ИЗМЕНЕНИЕ МЕТОДА ИЗМЕРЕНИЯ ТЕМПЕРАТУРЫ ГОЛОВКИ ЦИЛИНДРА

AG-MI-2015-02-C-EN от 29.04.2015

СЕРВИСНЫЙ БЮЛЛЕТЕНЬ AutoGyro

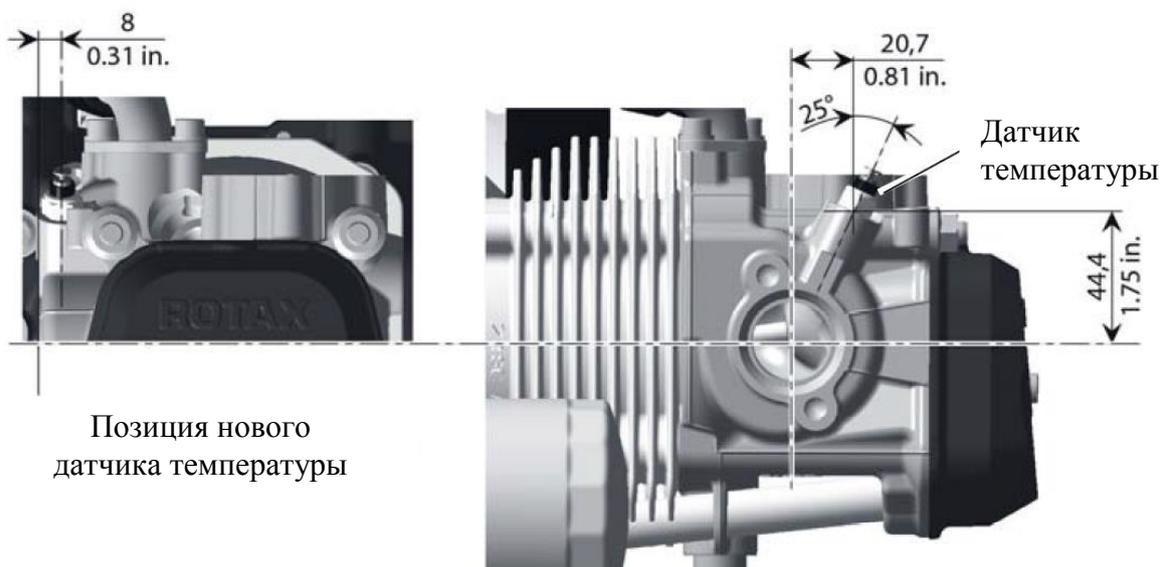
1. Если необходимо, снимите капоты двигателя.
2. Проверьте конфигурацию головок цилиндров двигателя (см. Рис. 1 и Рис. 2). Если двигатель оснащен новыми головками цилиндров, то требуется выполнить следующие действия:
3. Обезжирить стекло прибора температуры головок цилиндров.
4. Изменить маркировку прибора температуры головок цилиндров с помощью комплекта маркировки (см. Рис. 3). Для этого:
 - наклеить красную полоску (риску) на стекло прибора на значении 120°C;
 - наклеить пиктограмму на стекло прибора над стрелкой температуры.

В случае, если двигатель оснащен новыми головками цилиндров, изменить маркировку прибора температуры головок цилиндров – максимальная температура 120°C. О возможности приобретения нового прибора будет доведено позже.

Рис. 1. Новая конструкция головки цилиндра (измерение температуры головки в соответствии с температурой охлаждающей жидкости).

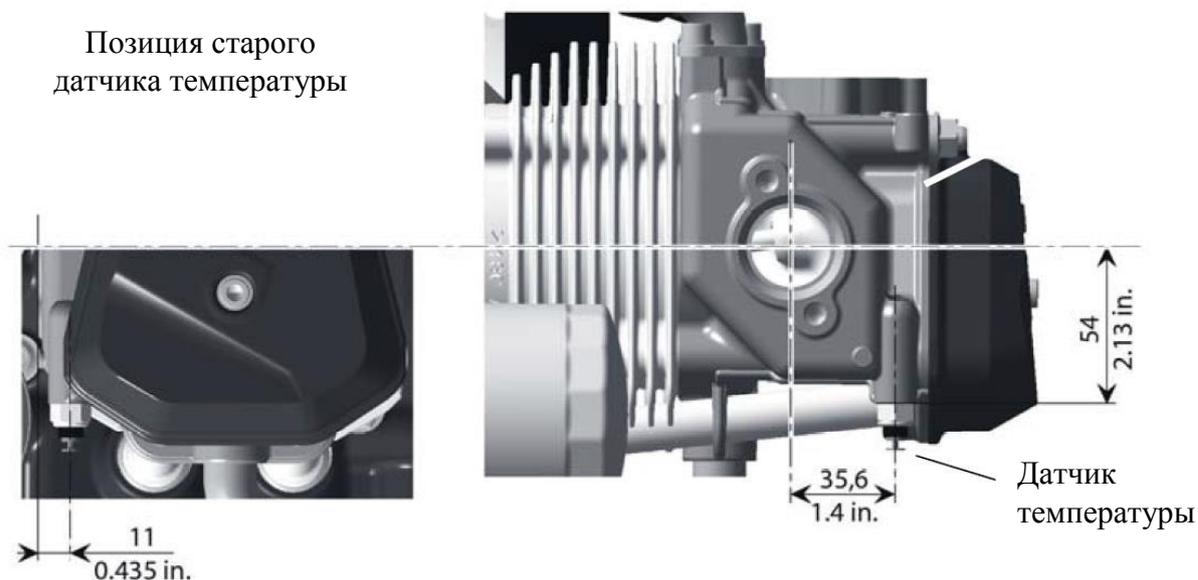
Позиция нового датчика температуры
